Oggetto: **COMUNI DI NULVI, PLOAGHE e OSILO (SS) – Potenziamento del Parco eolico Nulvi
Ploaghe con potenza complessiva pari a 121,5 MW.
Procedura riferita al Decreto legislativo n. 152/2006 – VIA
Proponente: Società ERG Wind Sardegna s.r.l.
Parere tecnico istruttorio della Direzione generale Archeologia, belle arti e paesaggio (ABAP).**

PARERE TECNICO ISTRUTTORIO

DELLA DIREZIONE GENERALE ARCHEOLOGIA, BELLE ARTI E PAESAGGIO

Panoramica di parte del parco eolico esistente acquisita con Drone — fonte HE

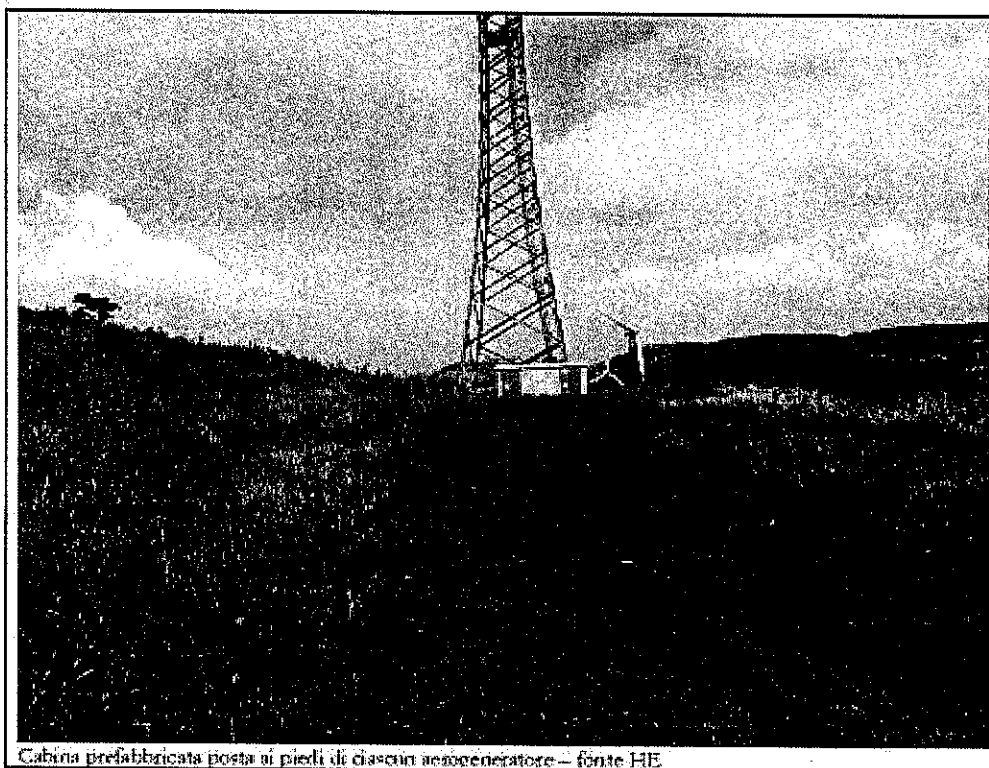
CONSIDERATO che il parco eolico da dismettere è costituito da 51 aerogeneratori di altezza massima pari a 76 m, come illustrati dal proponente nelle seguenti immagini (cfr. Relazione paesaggistica, ver. 03/08/2018, pp. 21 e 22):

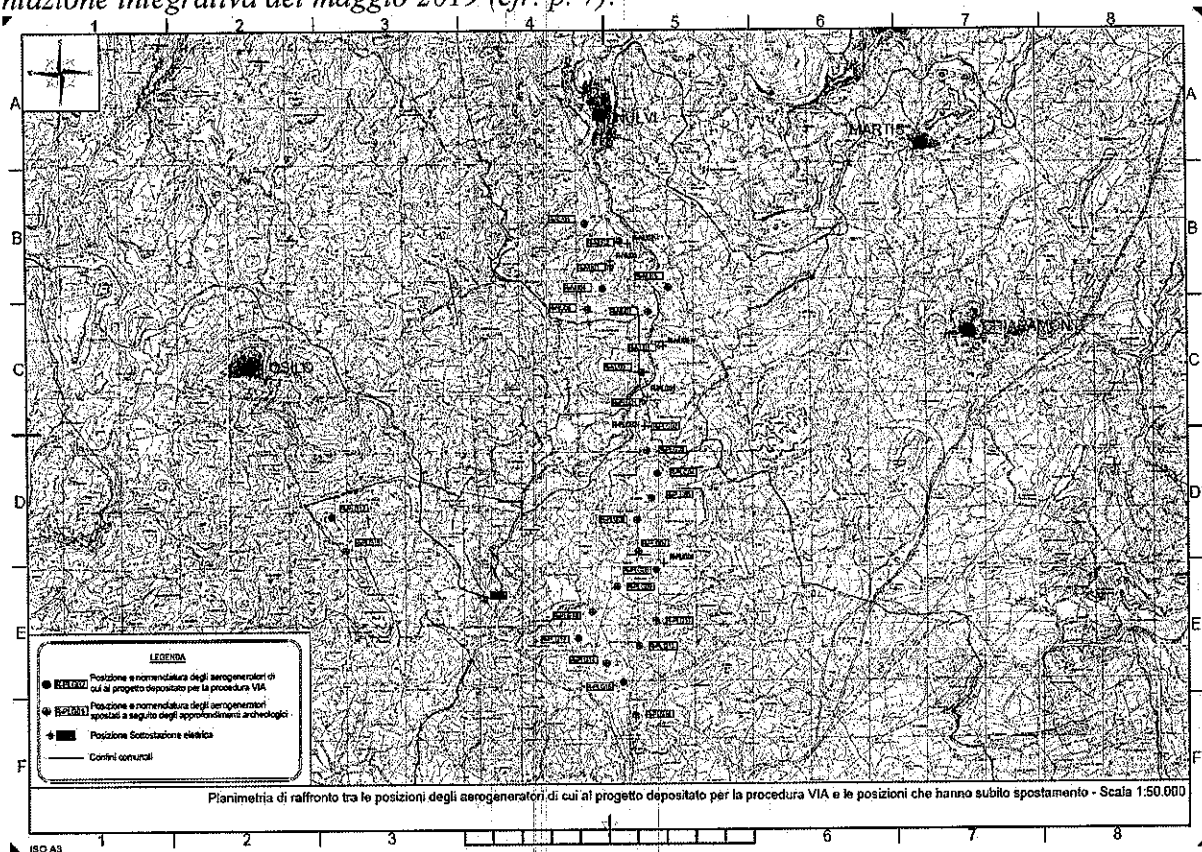
Nel merito del suddetto primo documento il proponente ha motivato l'esigenza di un aggiornamento del relativo “Piano” adducendo che “... 1.1. MOTIVAZIONI RELATIVE ALL'AGGIORNAMENTO DEL DOCUMENTO. Il presente documento viene aggiornato per le motivazioni appresso riportate. A seguito delle richieste di integrazione espresse dal Ministero dell'Ambiente e della Tutela del Territorio e del Mare. MATTM, con propria nota DVA. Registro Ufficiale U.0008751.05-042019, è stata redatto e consegnato lo studio specialistico avente titolo Verifica preventiva dell'interesse archeologico (VIArch). Dalle analisi condotte nell'ambito della VIArch è emersa la necessità di spostare n. 6 aerogeneratori rispetto al layout trasmesso con il progetto depositato ai fini della procedura di VIA. Gli aerogeneratori che hanno subito spostamento sono appresso indicati:

- R-NUO2,
- R-NUO3,

Gli spostamenti sono dovuti alla vicinanza degli aerogeneratori a beni archeologici puntuali. Gli altri aerogeneratori non hanno subito spostamento alcuno. La planimetria che segue mostra il raffronto tra le posizioni di cui al progetto depositato per la procedura di VIA e le posizioni degli aerogeneratori che hanno subito spostamento per effetto degli approfondimenti richiesti dal MATTM" (cfr. pp. 5-6), producendo di conseguenza la seguente planimetria di confronto tra il layout presentato con l'istanza di VIA e la documentazione integrativa del maggio 2019 (cfr. p. 7):

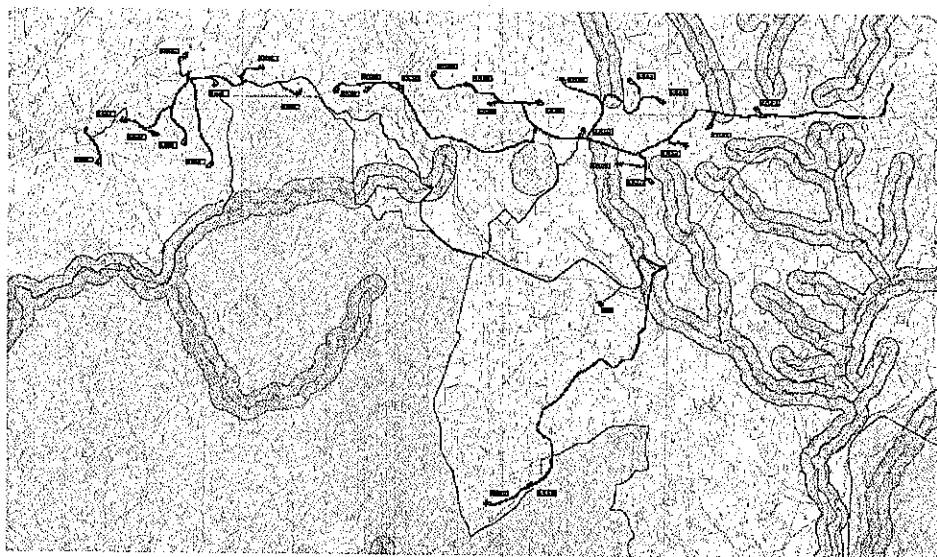
preesistente impianto,
si concorda con la Soprintendenza nel ritenere che il progetto, anche nella sua ultima formulazione, inciderebbe negativamente sulla stratificazione insediativa storica del territorio, spezzando la continuità visiva tra i beni che la compongono. Considerato pertanto l'elevatissimo impatto dell'opera sul tessuto insediativo antico, si reputano la proposta di integrazioni e modifiche al progetto e l'intera proposta progettuale insufficienti, oltre che potenzialmente capaci di alterare in modo negativo la percezione dell'area interessata.

Si conferma pertanto il parere contrario alla realizzazione dell'opera >.

("Carta dei vincoli nel bacino visivo (Vincoli paesaggistici)" – ver. 03/08/2018)

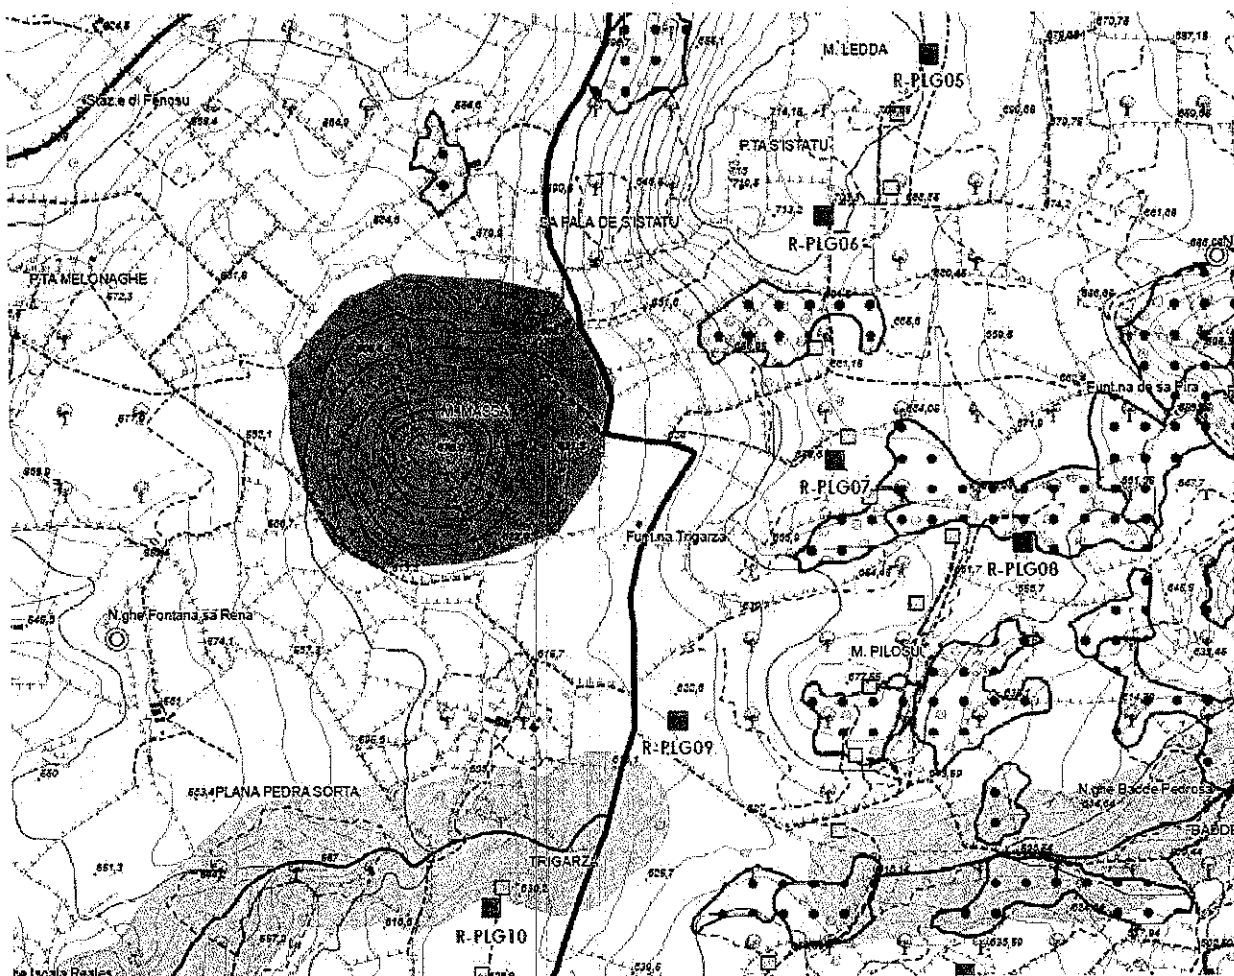
Le aree sono state perimetrate a partire dai servizi WMS, Web Map Service, disponibili sul Geoportale della Regione Sardegna

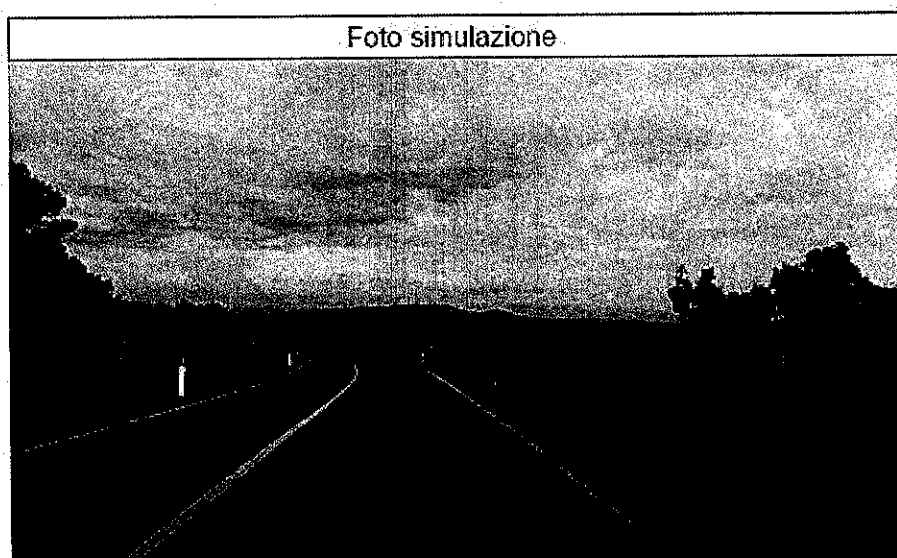
CONSIDERATO che il rapporto dimensionale tra gli aerogeneratori dell'impianto esistente e quello di relativo potenziamento in esame è chiaramente desumibile dal confronto delle due figure "Stato attuale" e "Stato di progetto" dell'elaborato denominato "Risposte alle richieste di integrazione del MATTM ... 2 - MiBAC - Relazione paesaggistica integrativa ..." (ver. 15/05/2019, tra l'altro p. 50), ove l'incombente presenza dei nuovi elementi alti 180 m (rispetto agli esistenti di 76 m) si caratterizza quale capace di ricomprendere in se gran parte del panorama circostante, in tal modo alterandone sostanzialmente la percezione quale ampio e vasto orizzonte di libere vedute, oggetto tra l'altro del riconoscimento operato dal DM 13/02/1968 sopra descritto per il caso di cui trattasi.
